Znak: AE/ZP-27-46/11

Tarnów, 2011-08-11

Dotyczy: przetargu nieograniczonego o wartości powyżej 193.000 EURO na dostawy: sprzętu medycznego jedno- i wielorazowego użytku oraz protez i łat naczyniowych, siatek do operacyjnego leczenia przepuklin, taśm do leczenia operacyjnego nietrzymania moczu, recto- i cystocoele oraz wypadania narządu rodnego dla Specjalistycznego Szpitala im. E. Szczeklika w Tarnowie.

ZAMKNIĘTY SYSTEM DO ODSYSANIA Vital Cath™ z łącznikiem Y (dla noworodków i dzieci)

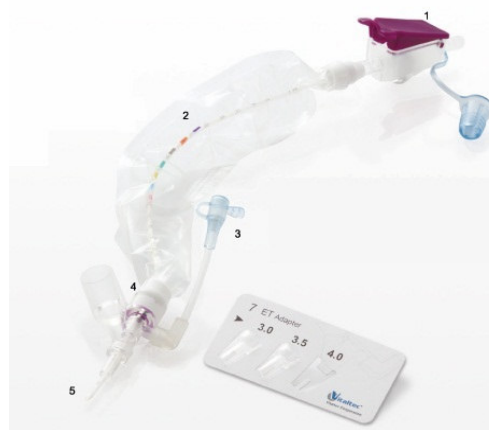
29. **Dotyczy Pakietu Nr 11 poz. 4.** Czy Zamawiający dopuści cewniki do odsysania w systemie zamkniętym jak na załączonej ulotce ?

Ad. 29. Zamawiający nie dopuszcza w **Pakiecie Nr 11 poz.4** cewników o parametrach przedstawionych w załączonej do pytania ulotce.
